Asunto: Cambio en los cabezales de antorcha XPR

A partir del 3 de febrero de 2023, se ha implementado un cambio en nuestras antorchas XPR® con el objetivo de mejorar la fiabilidad de la conexión eléctrica entre el electrodo y el cátodo dentro del cabezal de la antorcha.

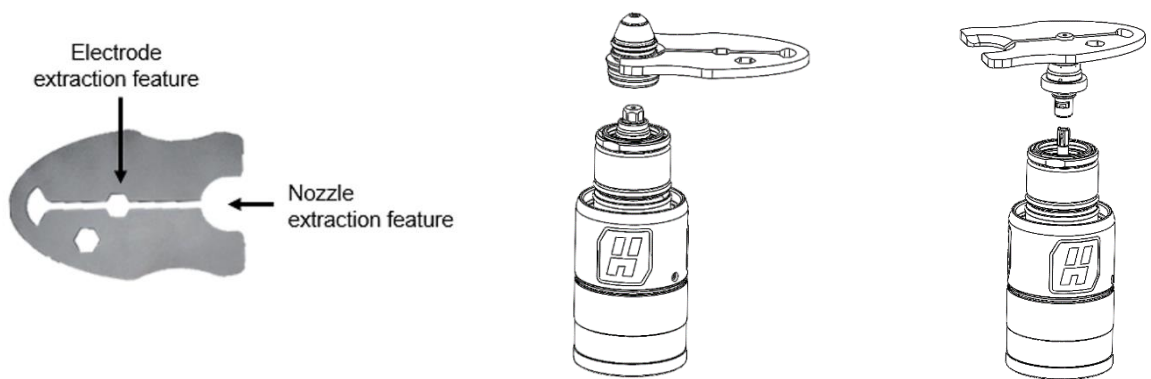
Este cambio aborda los problemas de duración de la antorcha causados por una situación de electrodo suelto y ha supuesto una modificación interna en la antorcha (no visible para el operador) y el nuevo diseño de electrodo que anunciamos e implementamos en diciembre de 2022.

- Los nuevos cabezales de antorcha XPR presentan una marca diferenciada, **+++**, para que resulte más fácil sobre el terreno identificar el diseño actualizado. Vea a continuación:
